FERME EOLIENNE DU VIEUX CHENE SAS

MEMOIRE DE REPONSE A L'AVIS DE LA MISSION REGIONALE D'AUTORITE ENVIRONNEMENTALE

Communes de Beaufort et Serain (02)

Août 2021

Implantation des éoliennes au regard des enjeux écologiques

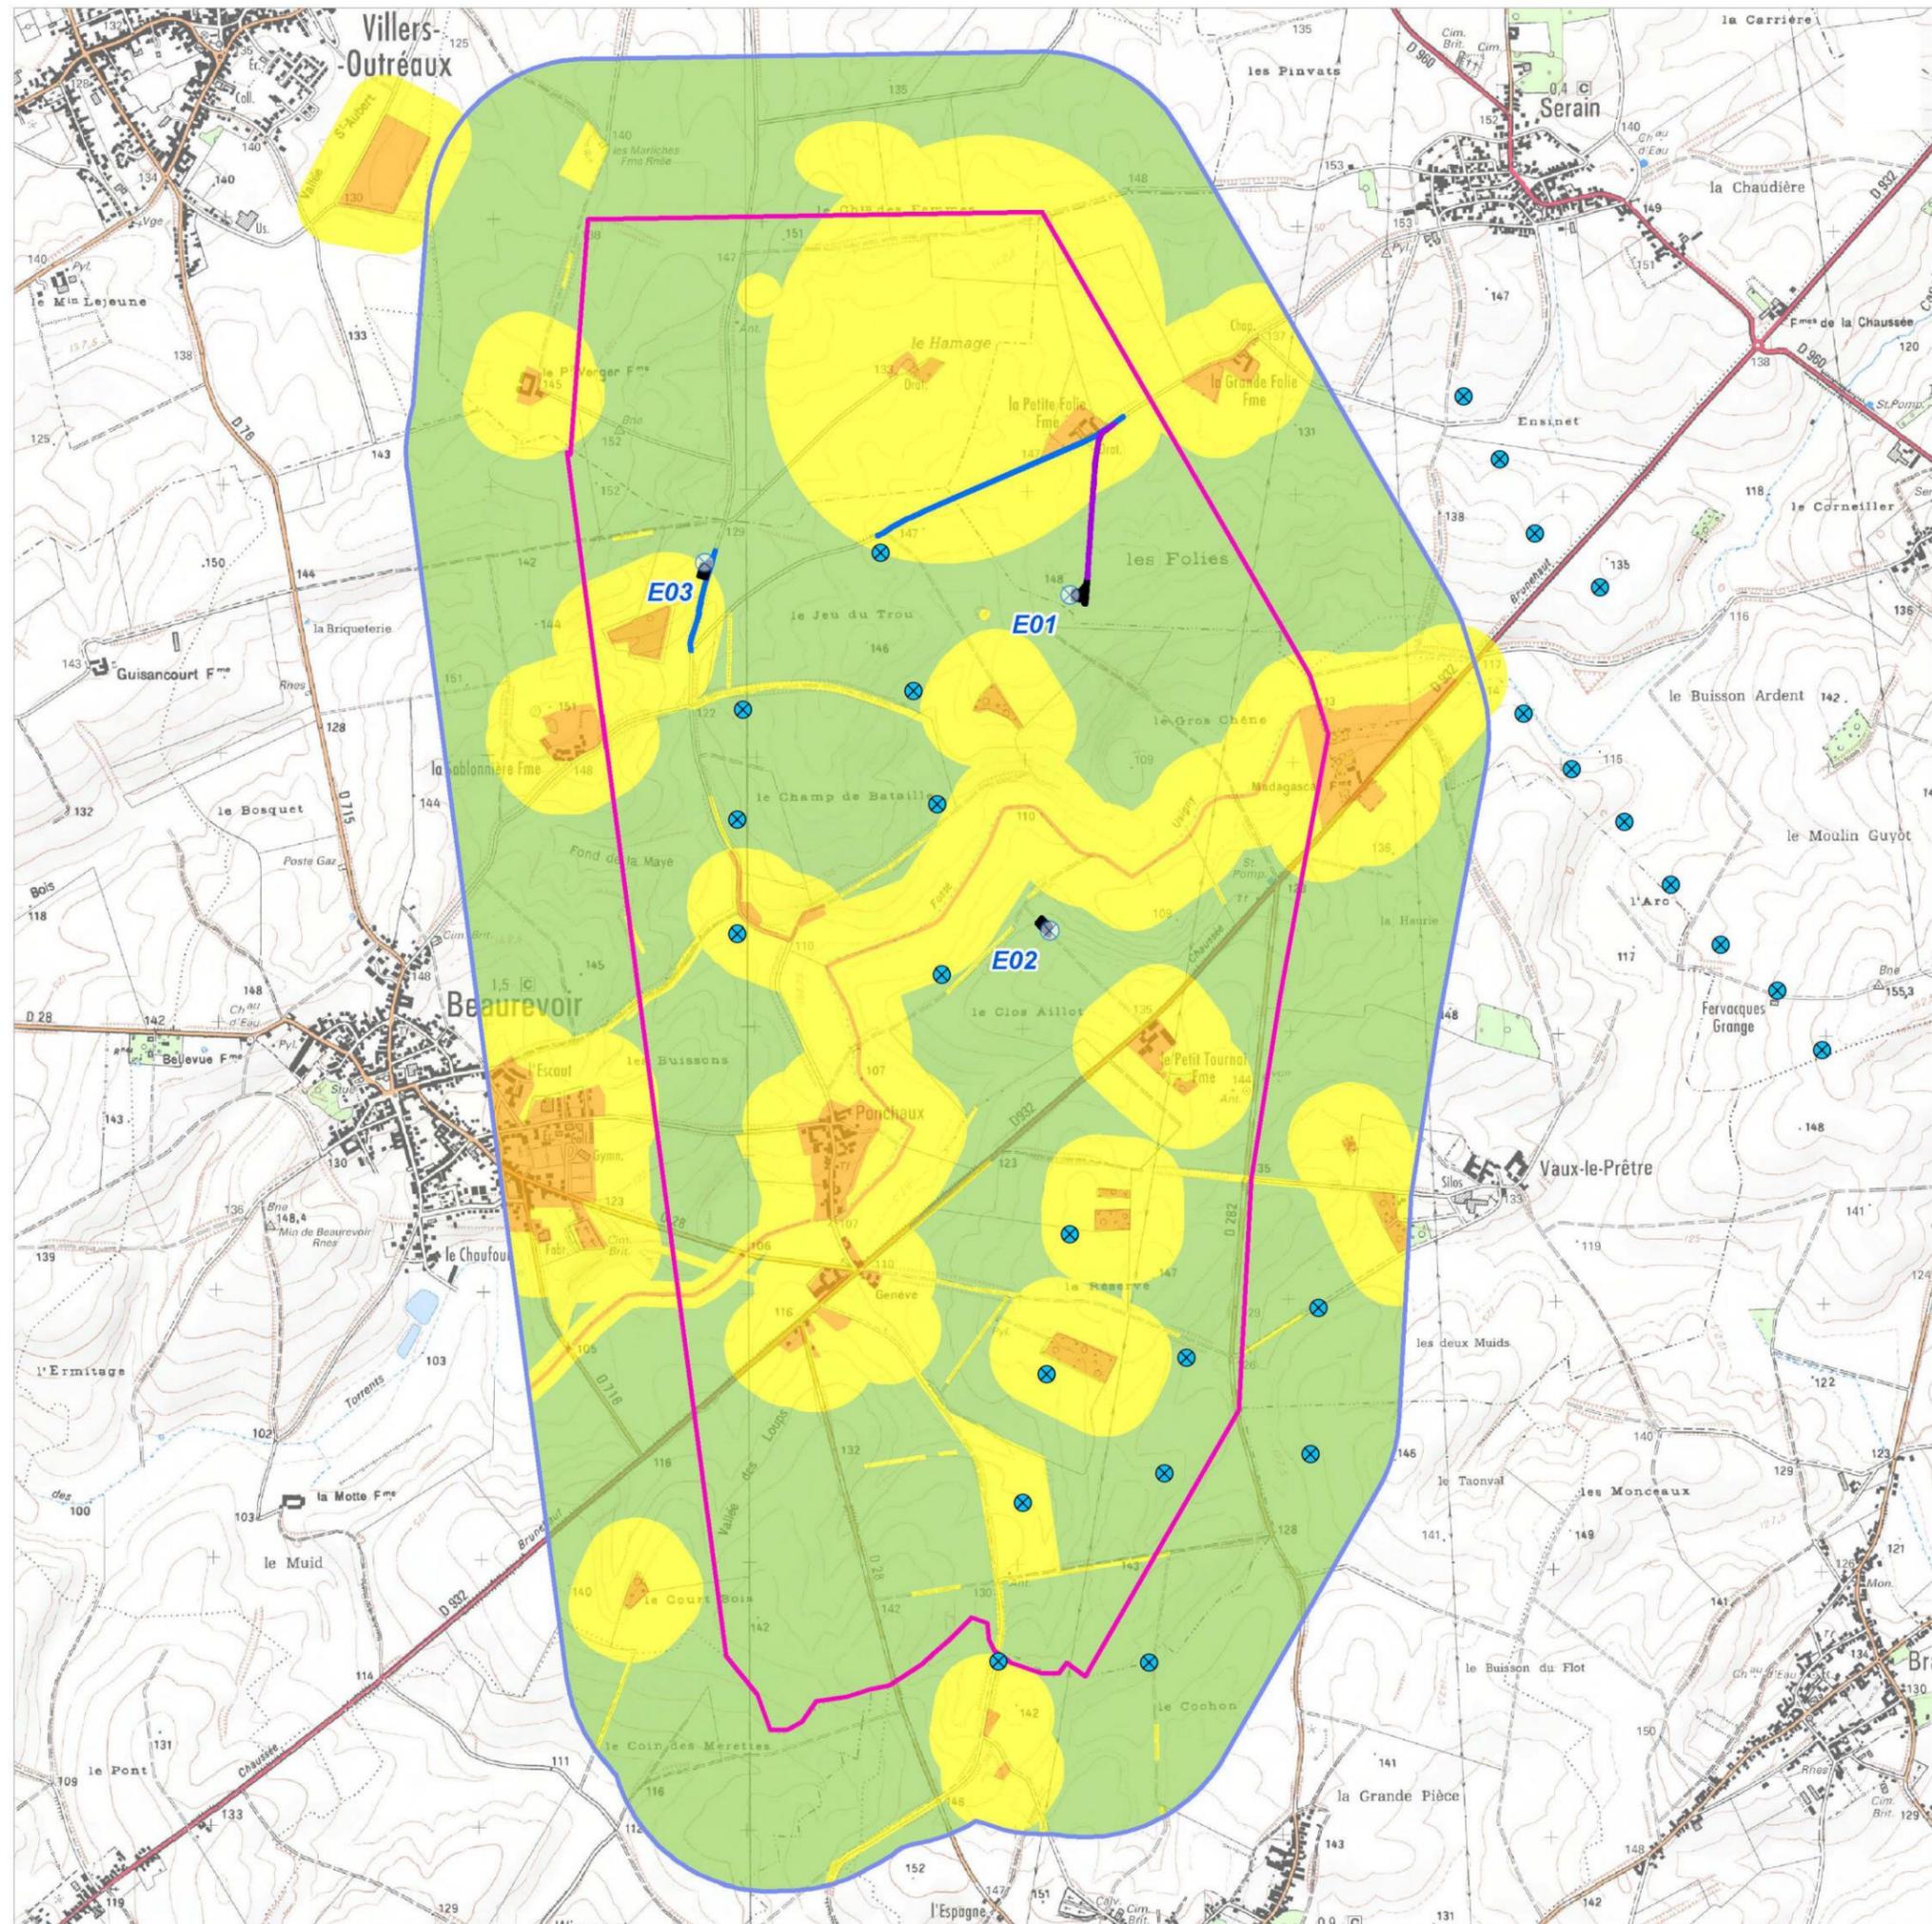
L'autorité environnementale relève que l'éolienne E02 est également localisée à 130 mètres en bout de pales d'une haie basse discontinue (cf carte page 138 du volet écologique - Implantation des éoliennes au regard des enjeux habitats naturels et flore).

Ces implantations ne respectent pas les préconisations du guide Eurobats⁴.

Les éoliennes E01 et E02 sont localisées à plus de 200 m en bout de pale des boisements les plus proches. Le mât de l'éolienne E01 est localisé à environ 200 m du couloir potentiel et E02 est à plus de 200 m. Ces deux éoliennes sont localisées en périphérie externe du couloir. Ainsi, l'implantation suit déjà la recommandation de la MRAe.

Le mât de l'éolienne E03 est localisé à environ 200 m du couloir potentiel. Cette éolienne est localisée en périphérie externe à la fin du couloir. Ainsi, l'implantation suit déjà la recommandation de la MRAe sur le couloir de déplacement local. En ce qui concerne les 200 m aux bois, l'éolienne E03 respecte la préconisation par rapport au mât. Elle sera donc bridée, afin de réduire les risques de collision pour les espèces de haut vol.

Suite à des contraintes techniques et selon les éléments ci-dessus, le déplacement de ces éoliennes n'est pas envisageable pour la société Ferme éolienne du Vieux Chêne. Toutefois, pour montrer sa bonne volonté, celle-ci accepte la mise en place d'un plan bridage étendu sur l'ensemble des éoliennes du projet et non uniquement sur l'éolienne E03.
